Reykjavík, 10. júní 2020

Fulltrúi Samfylkingar, fulltrúi Viðreisnar, fulltrúi íbúsamtaka, fulltrúi foreldrafélaga og fulltrúi slembivalinna í íbúaráði Breiðholts vilja koma með eftirfarandi ábendingar til skipulagsyfirvalda varðandi breytingatillögu deiliskipulagi fyrir borgargarð Elliðárdals.

Mynd 3.

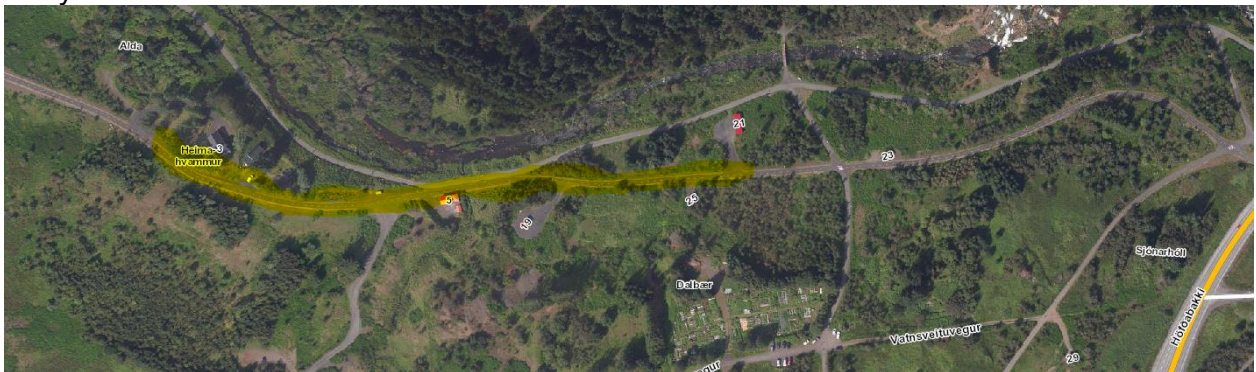
Í texta er talað um að nú þegar sé hjólastígur frá Sprengisandi að Árbæjarstíflu. Ráðið vill koma því á framfæri að sá stígur ekki hjólastígur, heldur blandast inn á hann bæði umferð gangandi og akandi, þar sem hann er aðkoma að íbúðarhúsum Heimahvammi norðan við Löngugróf eða þróunarreit þ73.
